INFORME DE CONTROL CONCURRENTE
N° 033-2020-OCI/5343-SCC

EJECUCIÓN DE LA OBRA:
**“MEJORAMIENTO DE LA CARRETERA JAYANCA, PAMPA DE LINO-
DISTRITO DE JAYANCA-LAMBAYEQUE”**

HITO DE CONTROL N° 4 – LIQUIDACIÓN DEL CONTRATO

ALCANTARILLA UBICADA EN LA PROGRESIVA 3+170, LA MISMA QUE PRESENTA FISURAS ENTRE EL ALERO Y VIGA SARDINEL.

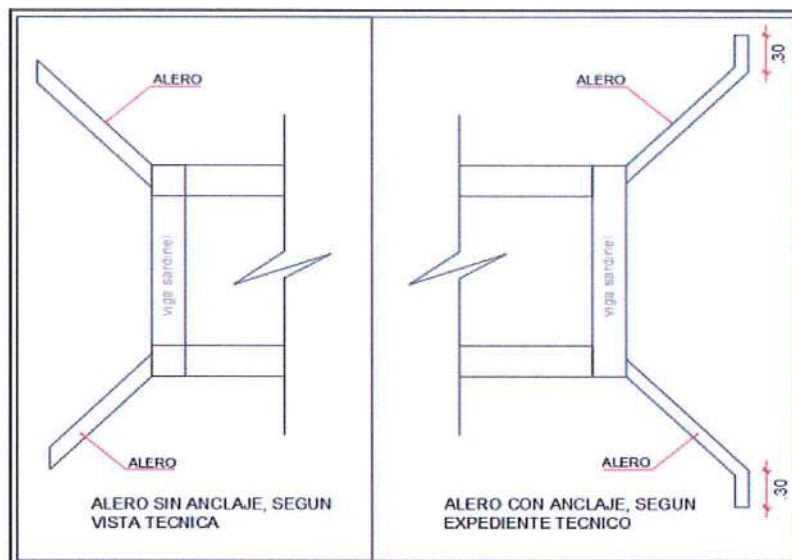
Además, se advierte que los aleros de las cinco (5) alcantarillas, presentaban un alineamiento continuo, careciendo de sus anclajes que, según el plano "Dimensiones de Alcantarillas", lamina A-01, serían de 0.30 m. de longitud y que serían necesarios para fijar esta estructura al terreno; además, que serviría como protección de la estructura en sí, al evitar que el agua ingrese directamente por su parte externa, generando la socavación de la misma y con ello daños a la estructura.
